Onderwerp
Aanvulling Ontwerpnota Leendert Abrahamspolder

De onderstaande punten betreffen wijzigingen in de ontwerpnota van de Leendert Abrahamspolder, versie 4, documentnr. PZDT-R-06119ontw.

011997 2007 PZDT-M-07247 ontw
Aanvulling Leendert Abraham polder

Dwarsprofiel 6 bestaand

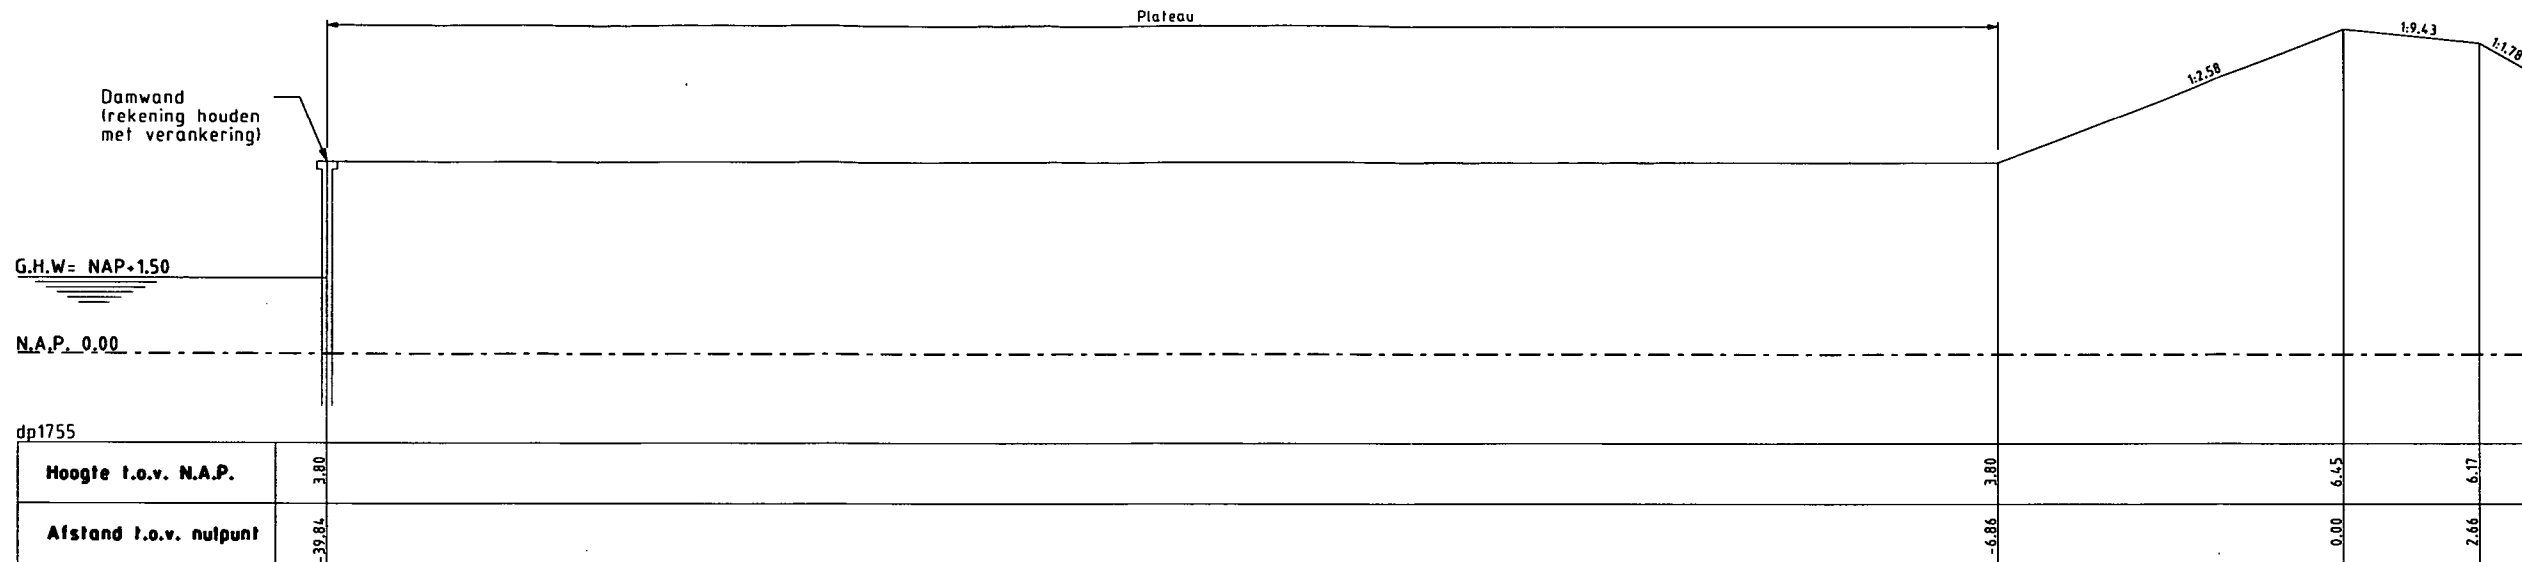
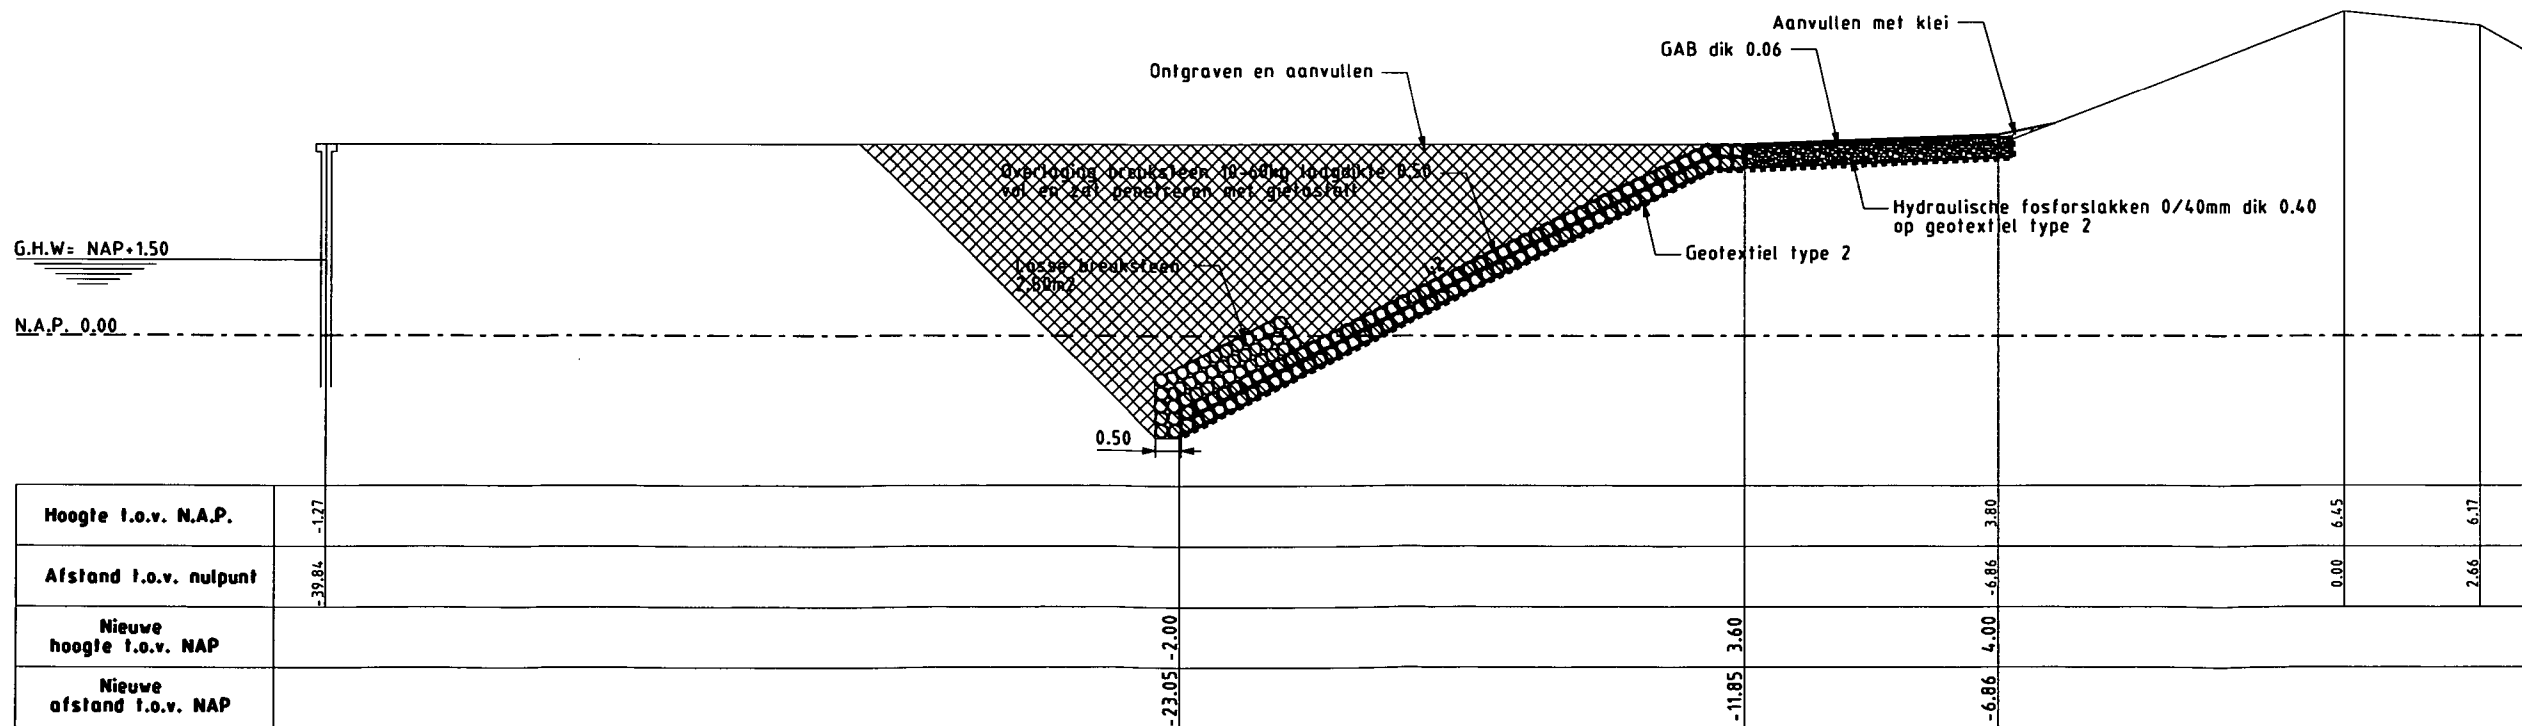
Pagina 37 tweede alinea:
Er wordt geen nieuwe damwand geplaatst.
Achter de damwand komt een verborgen glooiing van gepenetreerde breuksteen.

Figuur 12 Dwarsprofiel 6 komt er anders uit te zien!
Geen nieuw te plaatsen damwand maar een verborgen glooiing van gepenetreerde breuksteen achterlangs.

Dwarsprofiel 6 nieuw
